## 改善箇所説明図

### 基準不適合発生箇所

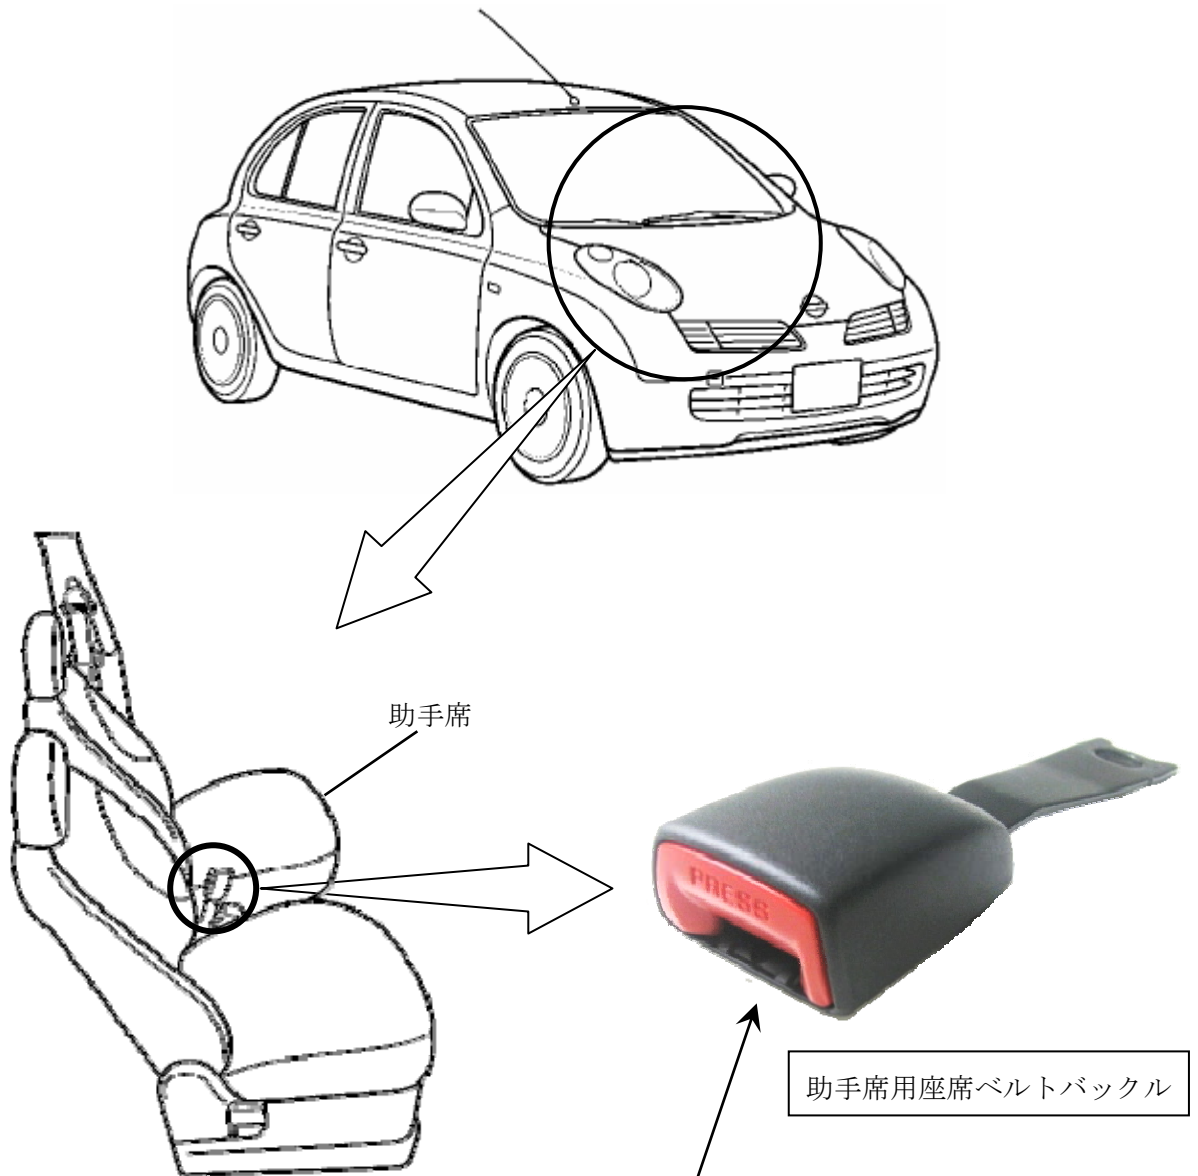
助手席用座席ベルトのバックルにおいて、バックルの組立工程が不適切なため、バックル内部構成部品が折損しているものがある。そのため、当該折損破片がバックル内部に噛み込むと、座席ベルトが装着できないおそれがある。

全車両、当該バックルを良品と交換する。

識別：銀色のシールをモデルナンバープレートの右横に貼り付ける。
